Opinia Nr 005014

wyników przeprowadzonych oględzin - ekspertyzy urządzeń grzewczo-kominowych

w budynku przy ul. Daszyńskiego nr 3/2 w Wałbrzychu

dotycząca urządzeń grzewczo-kominowych używanych przez
B.O.K. Biały Kamień

1	2	3	4	5	6
STYCH						
II P			P ₁₁	E ₁₁		I ₁₁
I P	COK 5				COK 6	
PARTER		0 ₂				
PIWNICA

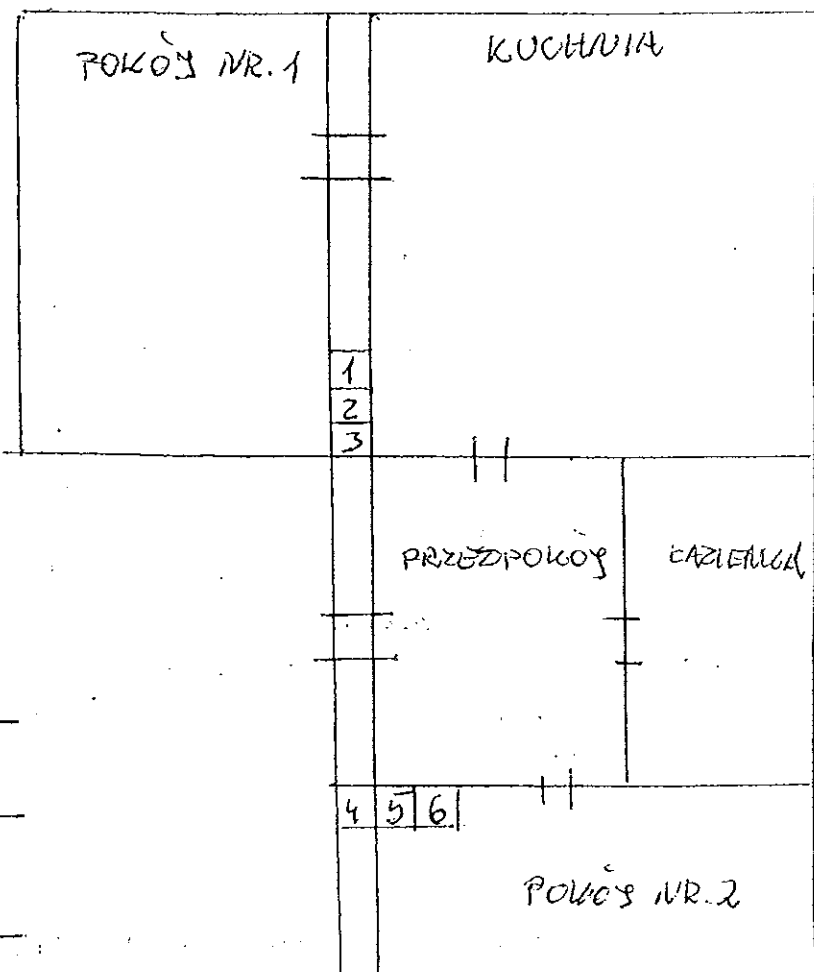
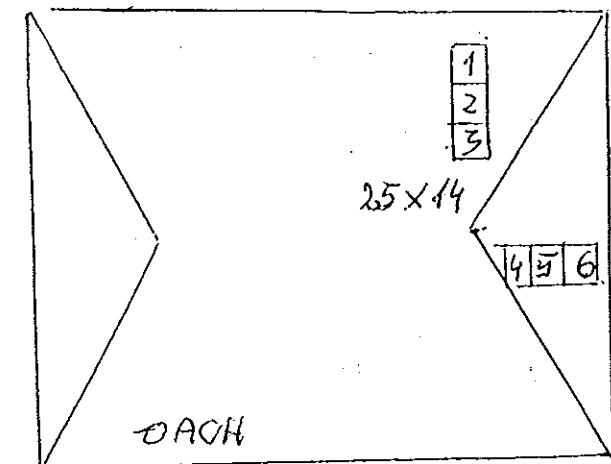
1. Przewód kominowy nr. 2 można przeznaczyć do podłączenia pieca pokojowego (pokój nr. 1), nr. 3 pieca kuchennego a przewód nr. 6 pieca pokojowego (pokój nr. 2).
2. Wentylację wywiewną kuchni i łazienki wykonać wg obowiązujących przepisów - projektu.
3. ALTERNATYWA: zamiast piecy na opał stały przewód nr. 2 można przeznaczyć do podłączenia kotła gazowego CO z zamkniętą komorą spalania po zamontowaniu wkładu spalinowego. Jakiś powietrze dla kotła gazowego wykonać z zewnątrz budynku.
4. Dla prawidłowego funkcjonowania urządzeń kominowych należy zapewnić przepływ powietrza z zewnątrz poprzez urządzenia nawiewne.
